ORD.. N° 352

MAT.. Envía Informe

En respuesta al requerimiento de inspección para el mejoramiento de los diferentes accesos al sector Santa Sofía de Lo Cañas, denominado **"Comunidad Ecológica Santa Sofía de Lo Cañas"**, me permito informar a Ud. que conforme a la visita efectuada por el Inspector General de la Institución, Señor Vicente Montes Compan, pudo comprobar en terreno las dificultades que se presentan para el desplazamiento de nuestros vehículos ante posibles emergencias y que paso a detallar a continuación:

## VIAS DE CIRCULACION

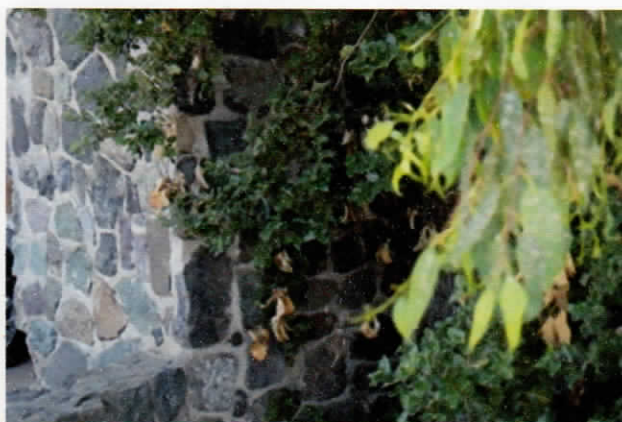
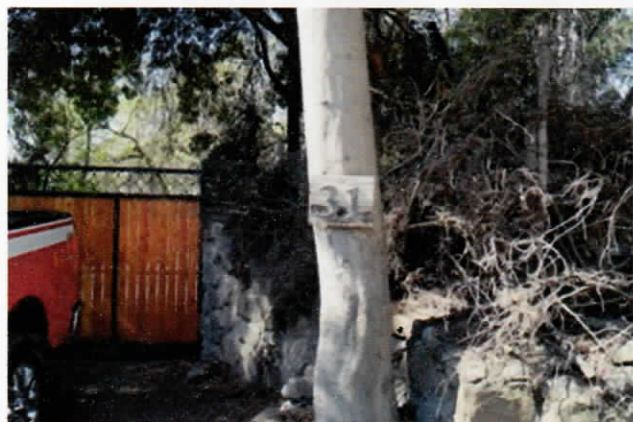
Cabe señalar que existe un deterioro en los pavimentos de las diferentes vías, se sugiere la confección de bermas y la reparación de toda la estructura vial, ya que hay sectores en que se debe circular en baja velocidad y con el gran riesgo de caer en zanjas y lo que es más grave aún, es lo angosto de la vía, haciendo más lento el desplazamiento a los sectores altos.
